**Razionalizzazione e sviluppo della Rete di Trasmissione
Nazionale (RTN) nella media valle del Piave**

**Richiesta integrazioni CT VIA - punto 33.
Allegato 3 - Controdeduzioni alle osservazioni pervenute**

Osservazione 12 - mezza costa castionese

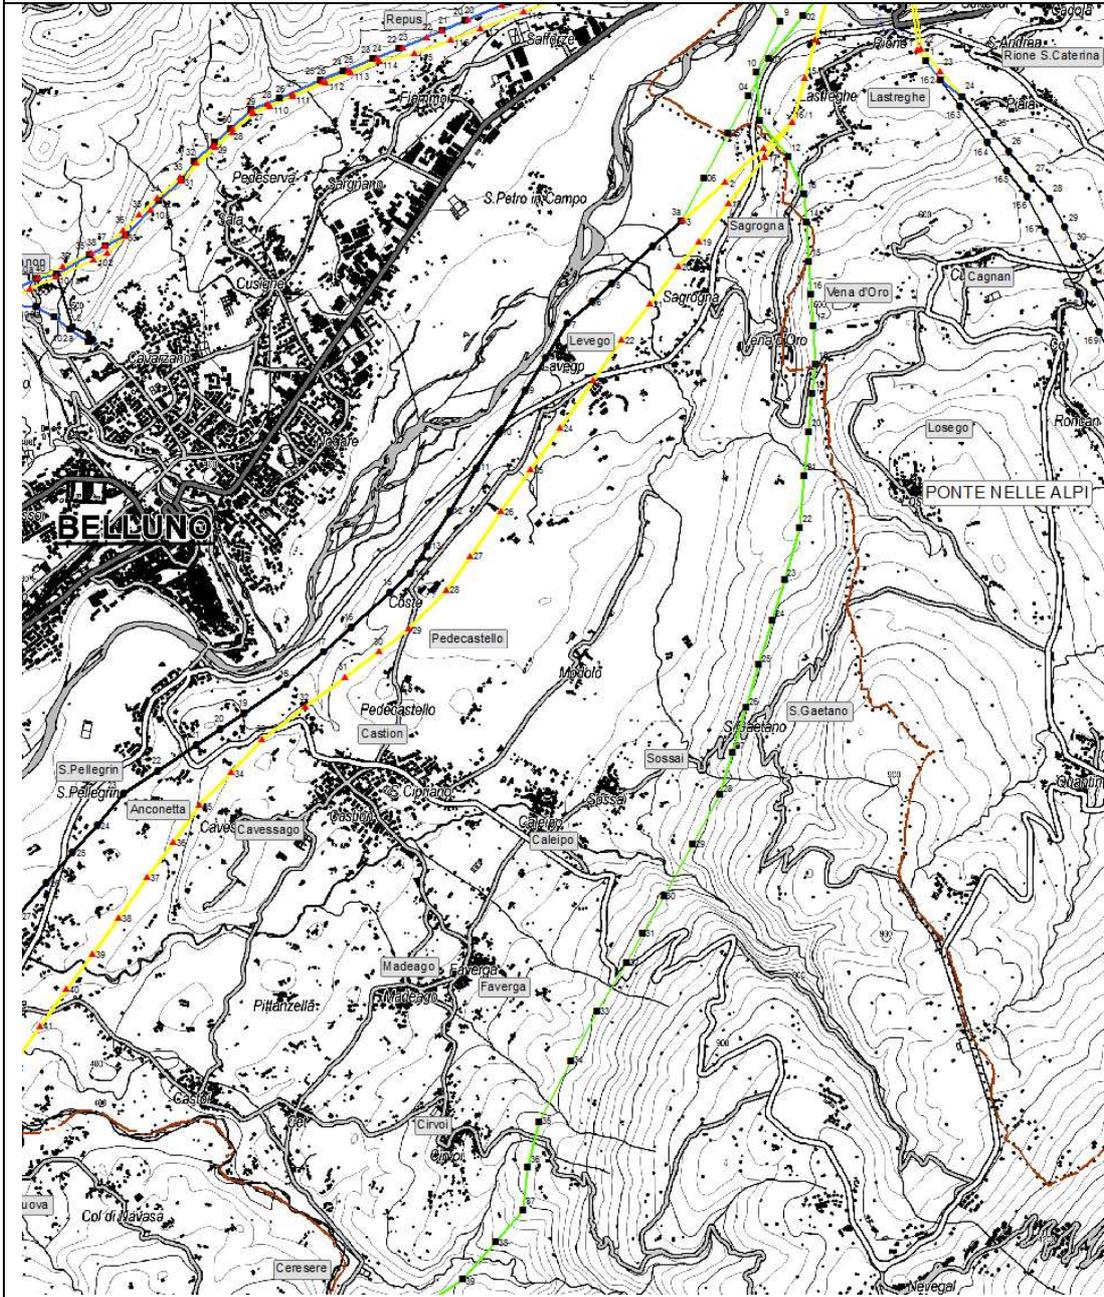
Con nota non datata pervenuta al protocollo Terna in data 05/03/2013 il Comitato, che dicesi rappresentativo già di 1500 persone, si oppone alla realizzazione del tracciato “mezza costa Castionese” (che altro non è la cosiddetta alternativa B richiesta dal Consiglio Comunale con la richiamata Delibera n. 53 del 30/11/2012) per una serie di motivi ambientali e naturalistici, compreso l’aspetto di inquinamento elettromagnetico e certamente non in linea con il progetto *già discusso e valutato e condiviso con le amministrazioni interessate (conclusosi in data 31.03.2009 con la firma del protocollo di intesa tra i Comuni di Soverzene, Ponte nelle Alpi, Belluno, Terna e Provincia...)*.

Trattasi di mera opposizione alla cosiddetta “Alternativa B” oggetto di studio di impatto ambientale alle presenti integrazioni.
